**1ERA AMPLIACIÓN
ESTUDIO DE IMPACTO AMBIENTAL CATEGORIA II
Proyecto "CAMPUS GORGAS"**

CORREGIMIENTO DE ANCÓN DISTRITO DE PANAMÁ, PROVINCIA DE PANAMÁ

Noviembre 2019

Promotor:
INSTITUTO CONMEMORATIVO GORGAS DE ESTUDIOS DE LA SALUD (ICGES)

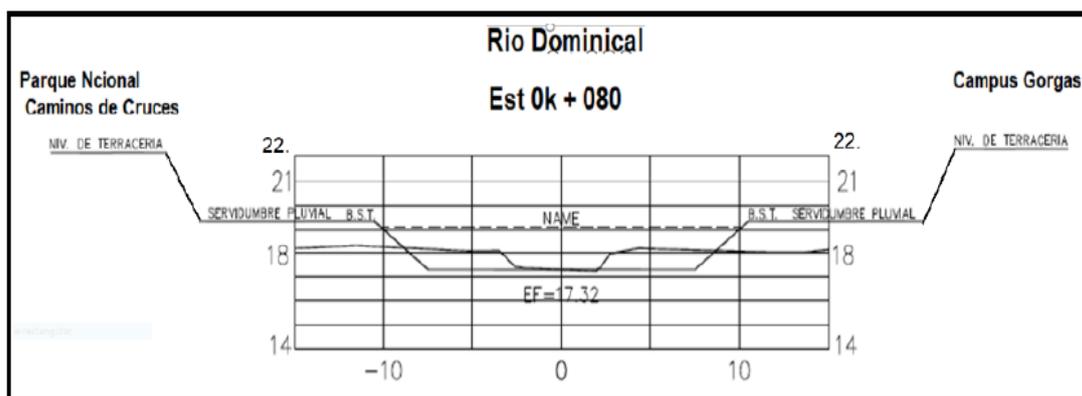
1. En el punto **Agua Pluviales** (pág. 106 del EsIA), se indica: "Con el desarrollo de las infraestructuras dentro de la parcela del CAMPUS GORGAS, se contempla la canalización del Rio Dominical". Dicha actividad, no es compatible con las acciones a cumplir interpuesta por la Autoridad del Canal de Panamá. Por lo que se le solicita:
 - a) Aclarar el desarrollo de obras sobre el Rio Dominical.
 - b) Presentar Planos u Mapas del proyecto donde se visualice la servidumbre de protección del Rio Dominical de acuerdo a la Ley 1 de 3 de febrero de 1994.

- 1.1. El desarrollo del Proyecto CAMPUS GORGAS no implica obras civiles de canalización del Rio Dominical, el EHH se realizó solo para determinar el nivel máximo del rio ante una lluvia con un periodo de recurrencia de 1 en 50 años a fin de determinar la cota mínima de la terracería dentro del CAMPUS, la mínima debe ser 22.00 metros. Ver figura 1.1

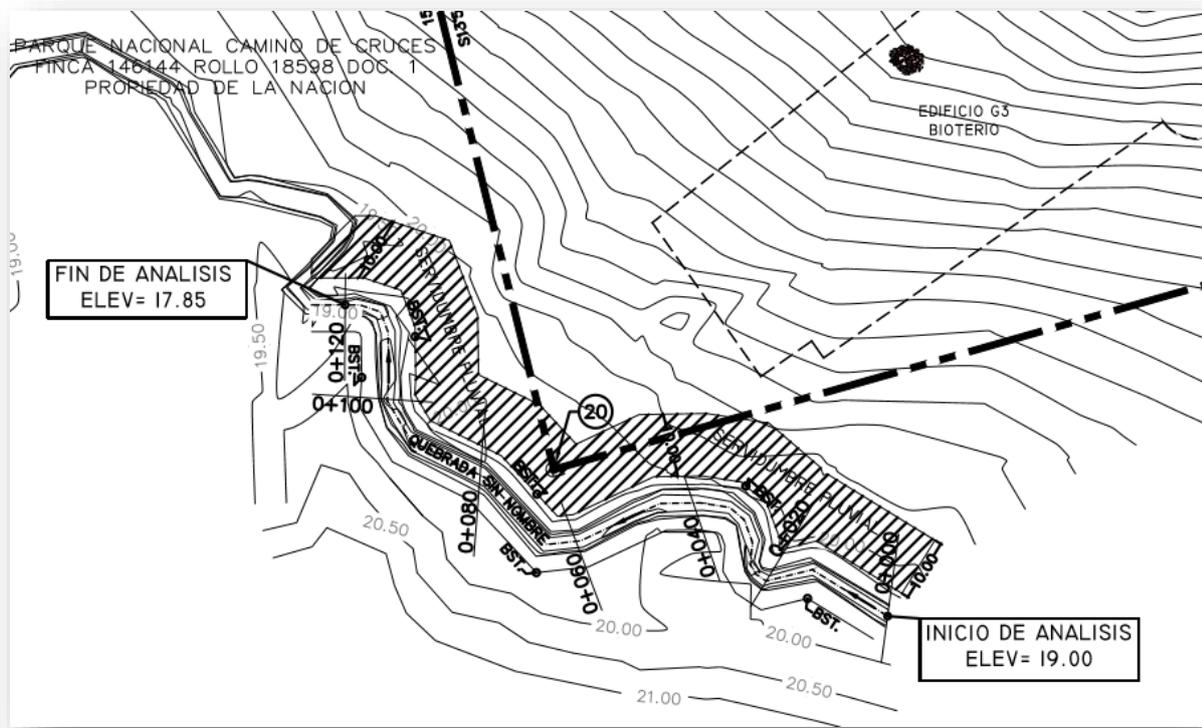
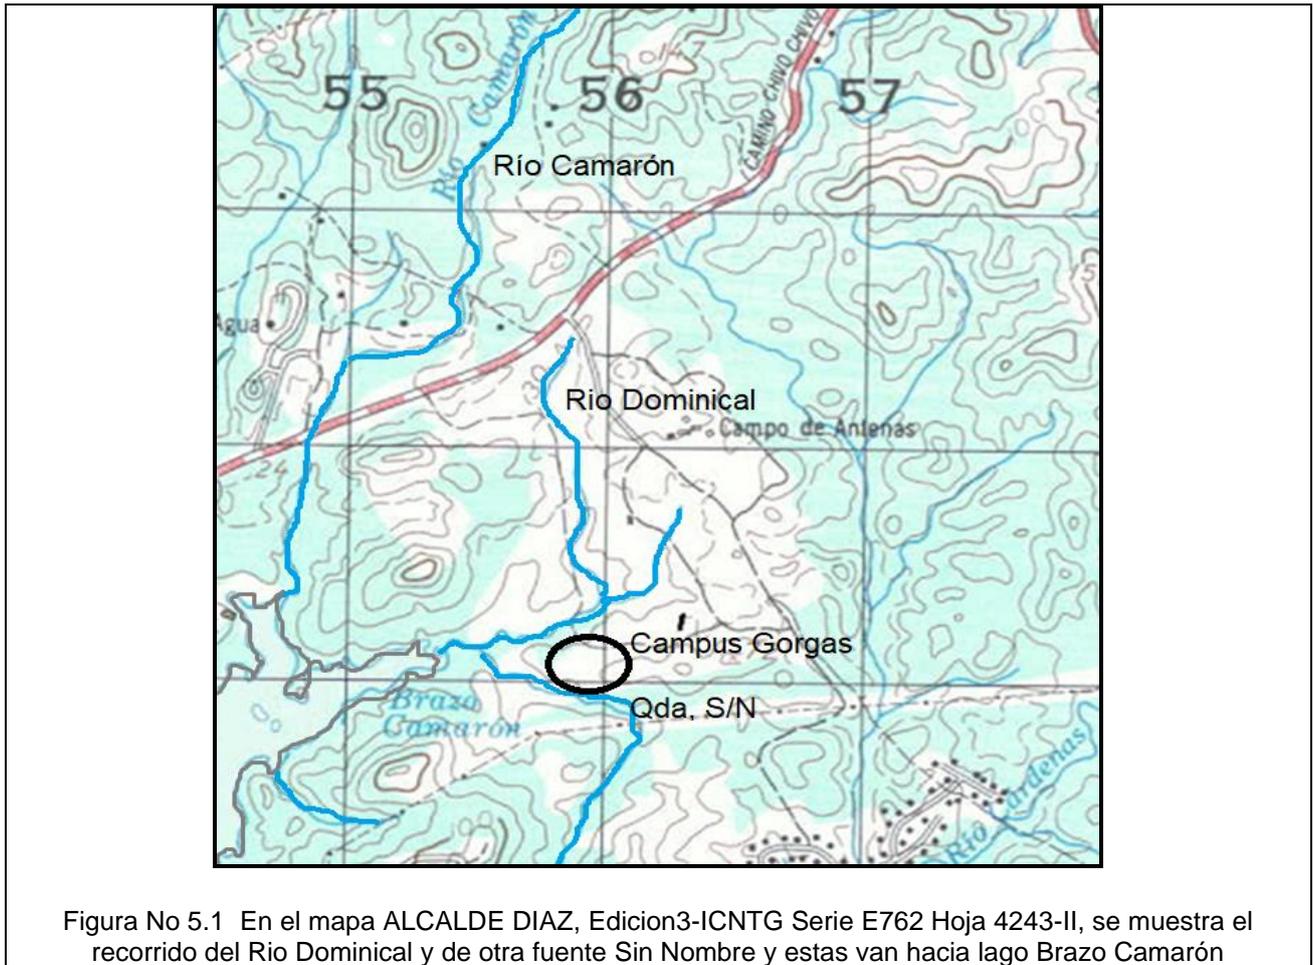
- a) Presentar planos del proyecto donde se visualice el Río Camarón y la servidumbre de protección de acuerdo a la Ley 1 de 3 de febrero de 1994.
- b) Presentar análisis de calidad de agua del Río Camarón ubicado en el perímetro del proyecto, original o copia autenticada, realizado por laboratorios acreditados por el CNA, donde se visualice las coordenadas de ubicación de la toma de la muestra.
- c) Presentar Estudio Hidrológico e Hidráulico del Río Camarón, ubicado en el perímetro del proyecto, elaborado por un personal idóneo debidamente sellado
- d) Ampliar el punto 6.6. Hidrología y 6.6.1. Calidad de Aguas Superficiales, de acuerdo al resultado del subpunto (b) y (c).

Respuesta 5-a: El Río Camarón está a más o menos 1.0 kilómetros hacia el oeste del Desarrollo La Foresta Norte en donde se localiza el CAMPUS GORGAS y aguas abajo del Campus Gorgas se localiza la pequeña quebrada S/N que deposita sus aguas al río Dominical y estas a su vez al lago Brazo Camarón. Ver figura No 5.1.

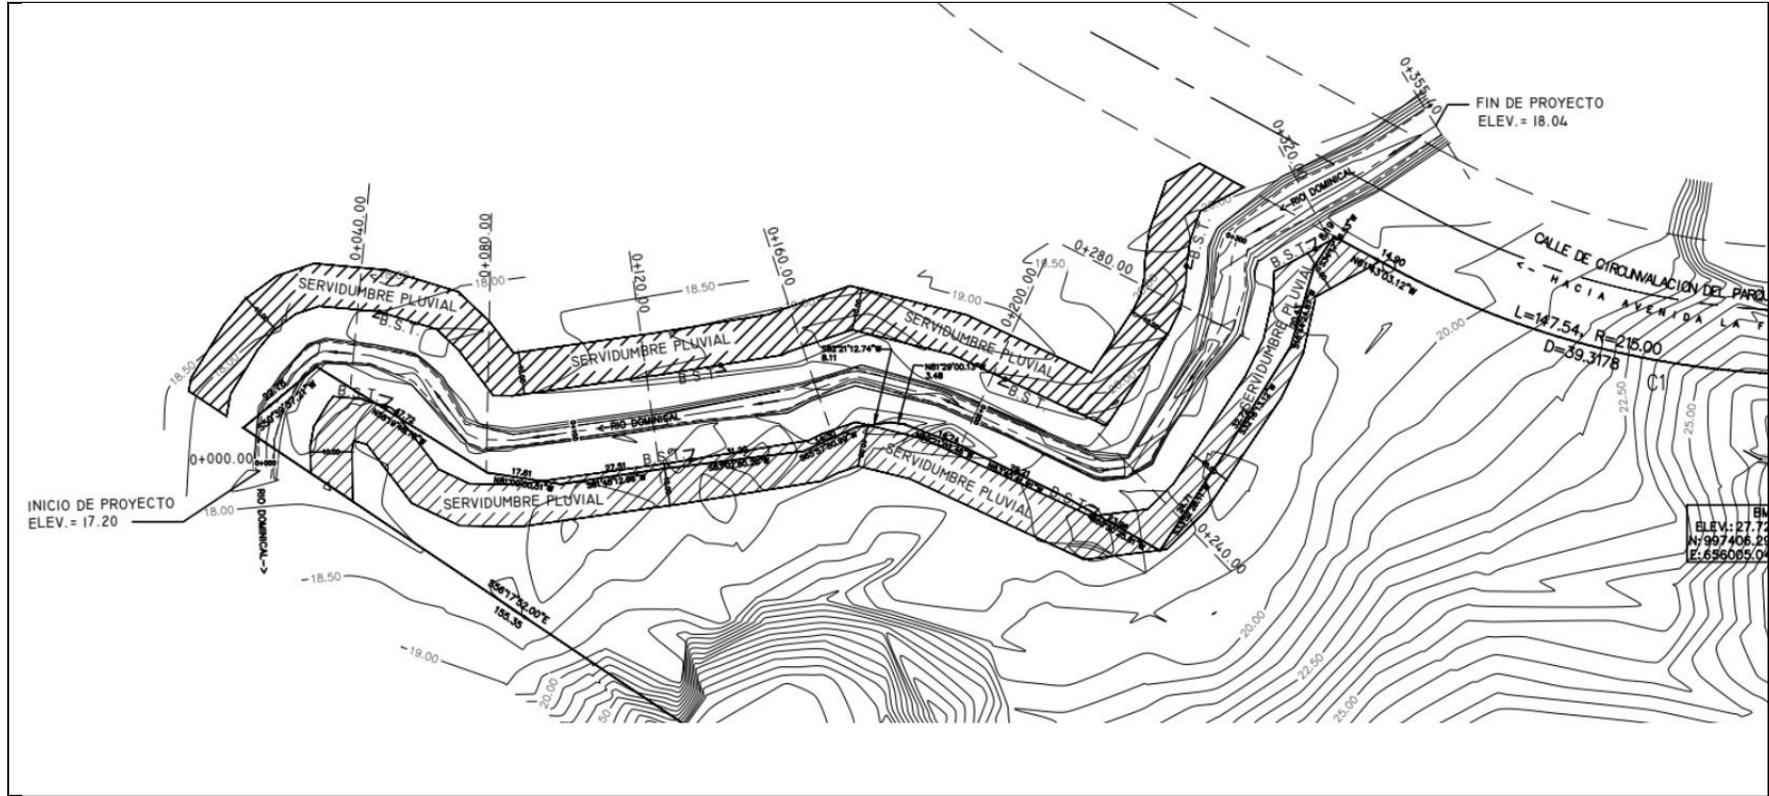
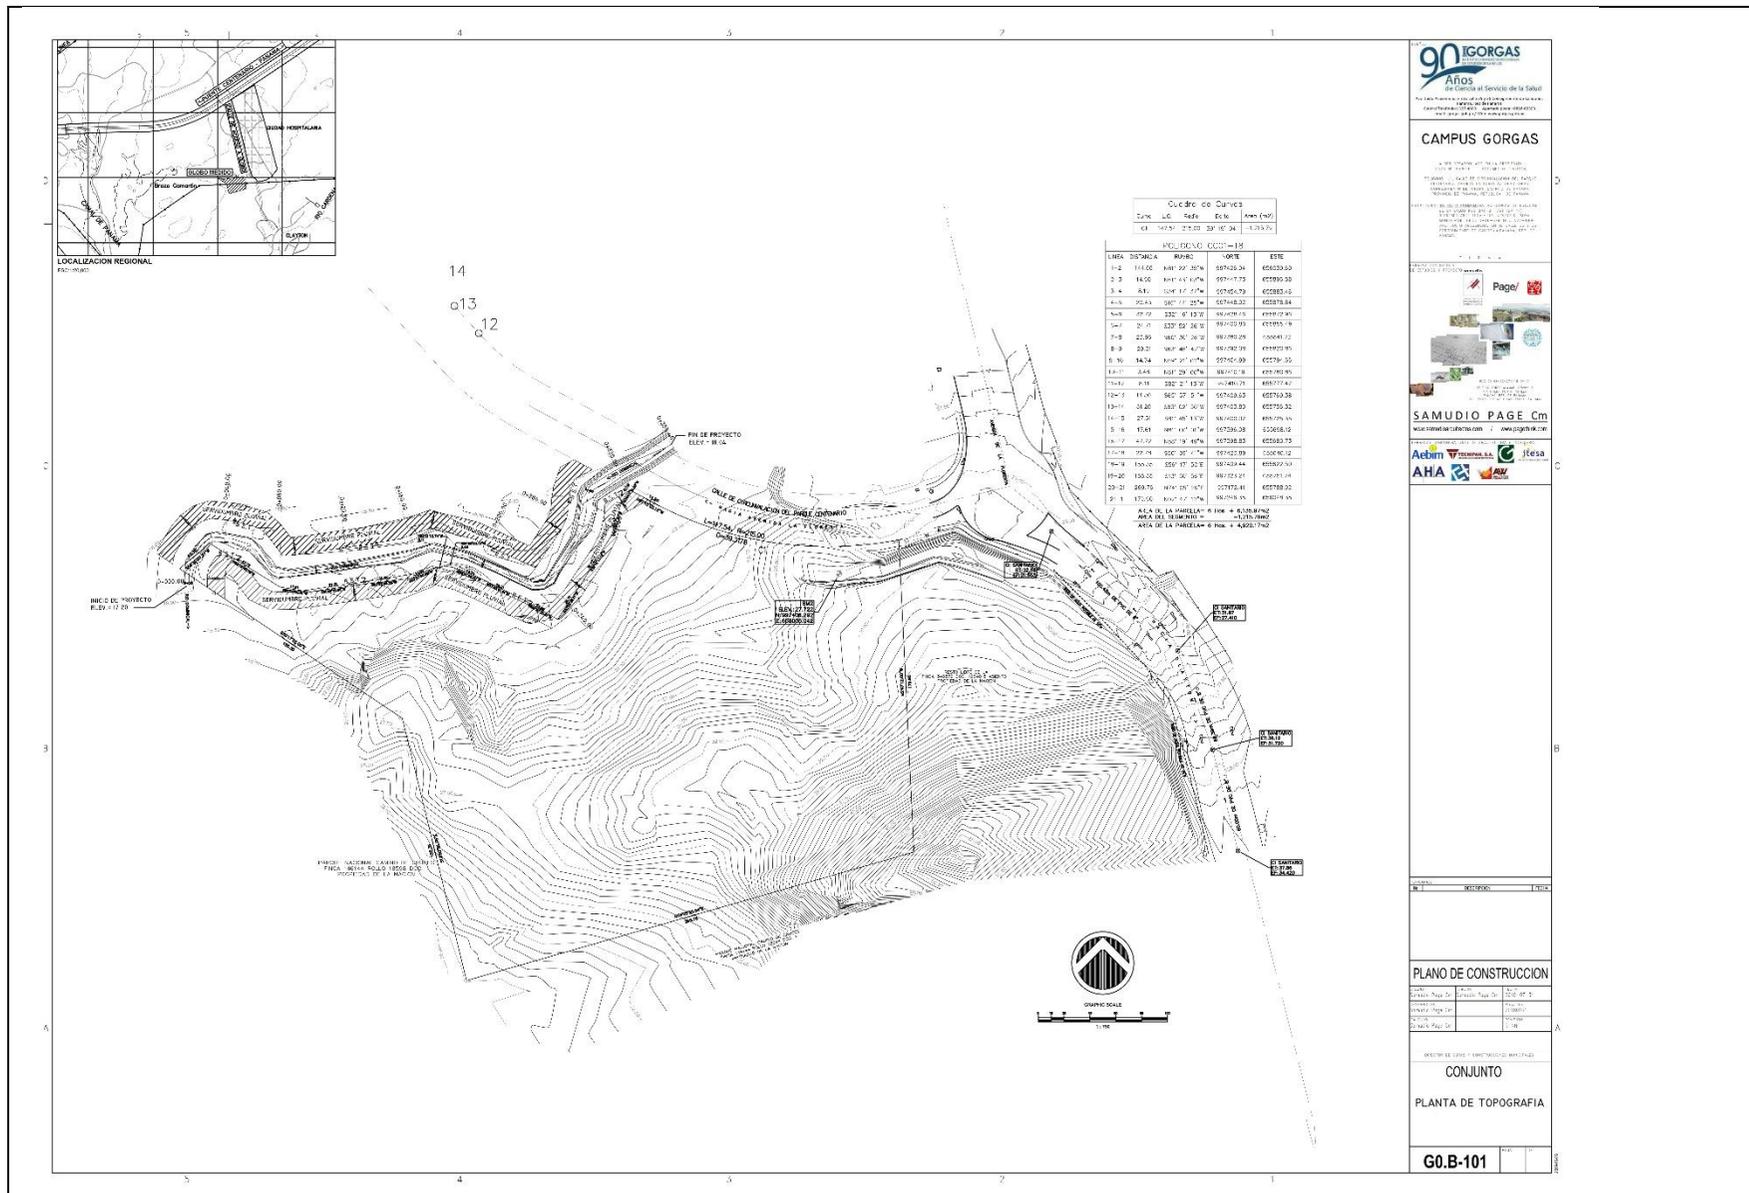
- a) Ampliar la descripción del "Edificio G8" en el punto 5.4 e indicar al grupo constructivo al que pertenece de acuerdo a la estrategia planteada por el ICGS.
- b) Presentar Planos de Localización General del total de instalaciones a construir, pues las incluidas en Anexo 15.7, solo es visible las instalaciones de la Fase I (G1, G4 y G6).

En anexo 10 se puede observar el Plano con todas las instalaciones.:

ANEXO No 4.
MAPA BARRERA BOScosa ICGES Vs BOSTON C

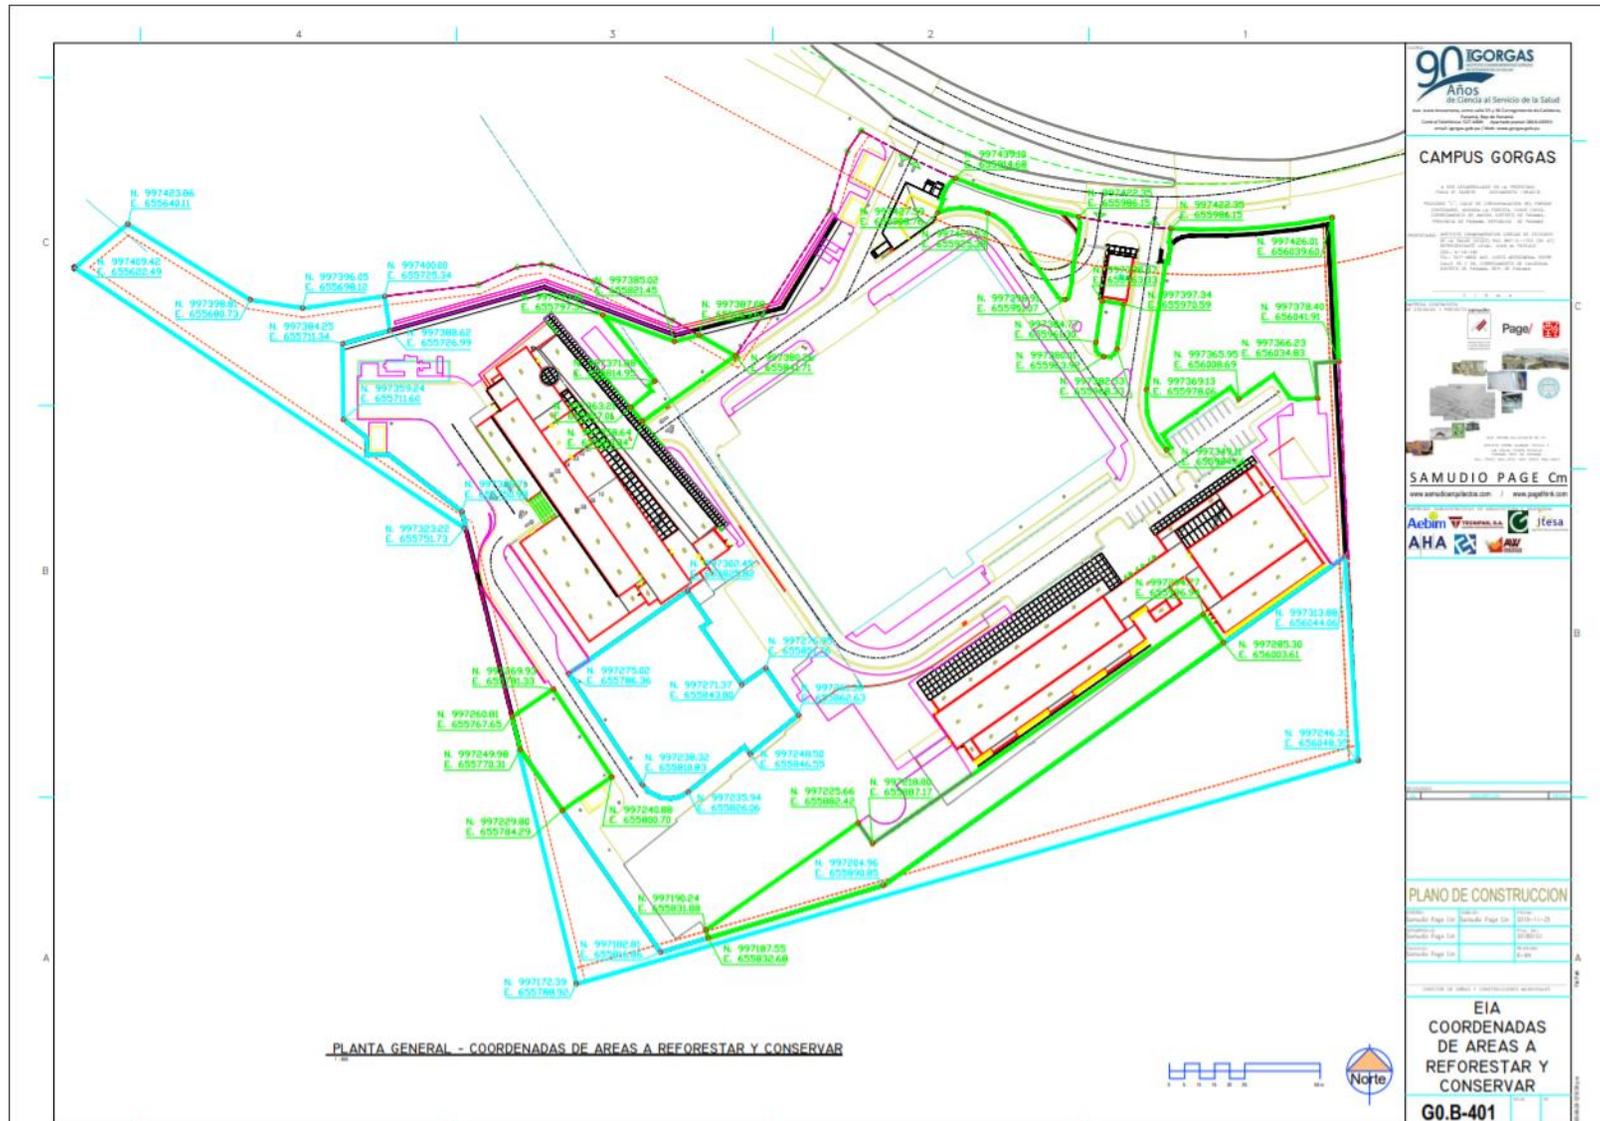
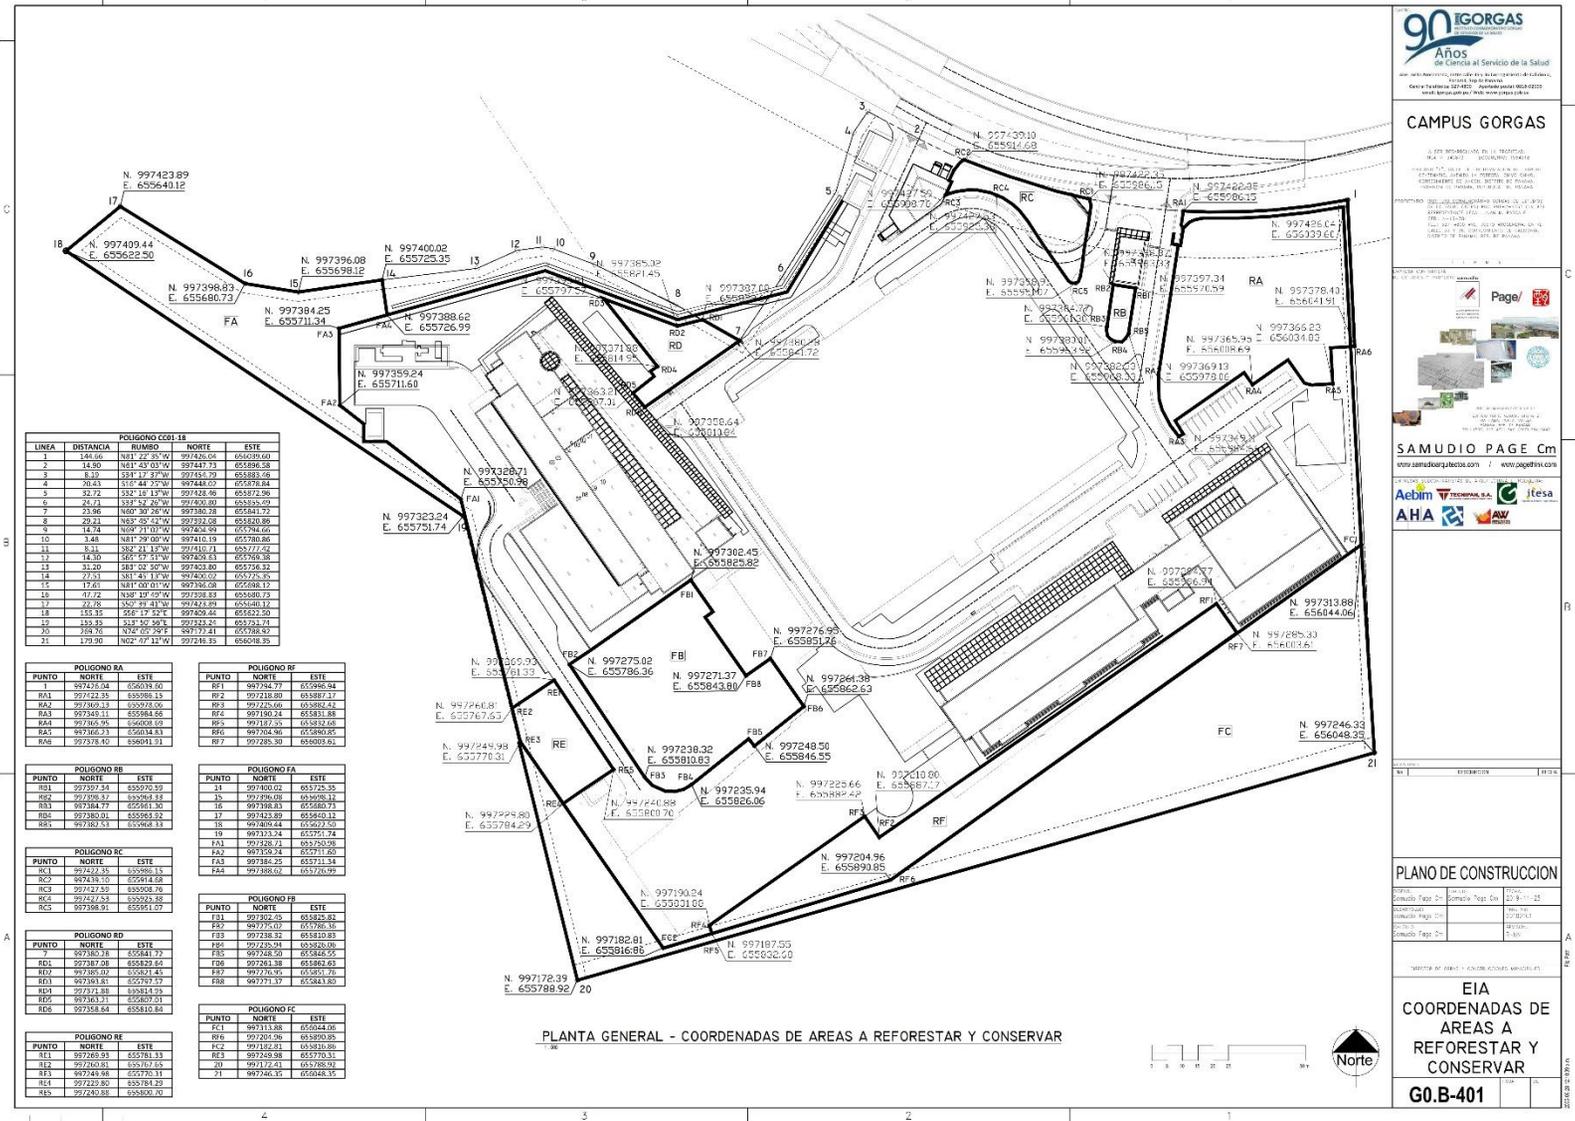
4. De acuerdo a inspección ocular realizada al área del proyecto, se estipula reforestar los límites del polígono, considerando la colindancia con instituciones educativas (ver pág. 128 del EsIA). Que en la **Figura N°9.3 Plano de Afectación** propuesta (ver pág. 271 del EsIA), no se visualiza en el límite Este y Norte del polígono, áreas a reforestar o conservar. Por lo antes descrito, se le solicita:
- a) Presentar plano o mapa donde se visualice las áreas a reforestar o conservar para la totalidad de los límites del proyecto, de acuerdo a lo estipulado en Inspección (Corredor Biológico aproximado).
 - b) Presentar coordenadas UTM, de las superficies a reforestar y conservar en el polígono del proyecto.

Se presenta este plano en **el anexo 4**.
